COMUNICADO

Processo CEETEPS n.º: 1488750/2019

Concorrência n.º 04/2021

Objeto: Obras de Construção para Implantação da Etec de Sumaré.

VP1 a VP7 - (7x) -

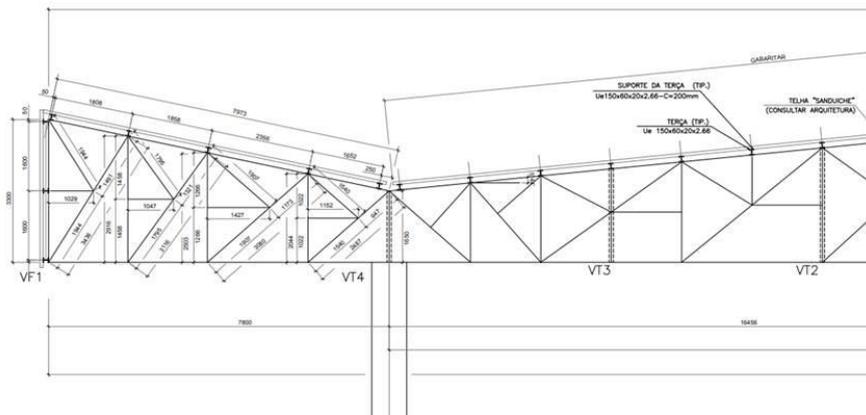
Lateral esquerda i = 19,87%.

Resposta: As quantidades de telha constantes na planilha atendem aos projetos de acordo com critérios de medição, no qual peças especiais de cobertura (rufo, calhas etc.), devem ser descontadas.

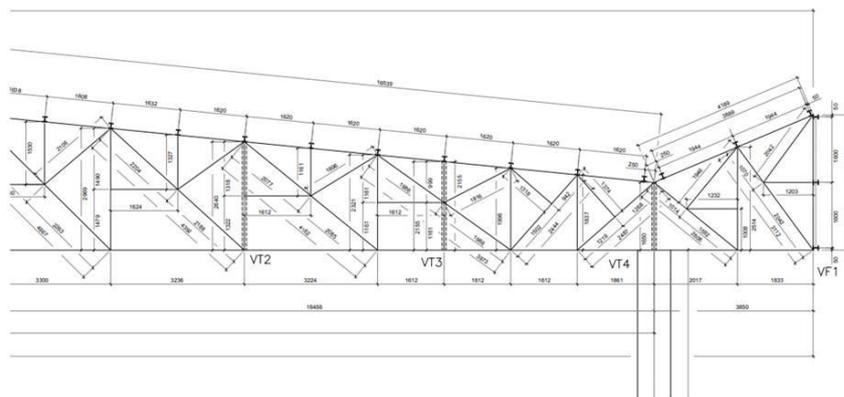
Centro i = 10,03% e Lateral Direita i = 40,25%. Se seguirmos o critério de medição do item conforme o FDE "Anexo S823", a quantidade disponível em planilha é insuficiente para execução do projeto, como se pode observar na memória de cálculo abaixo:
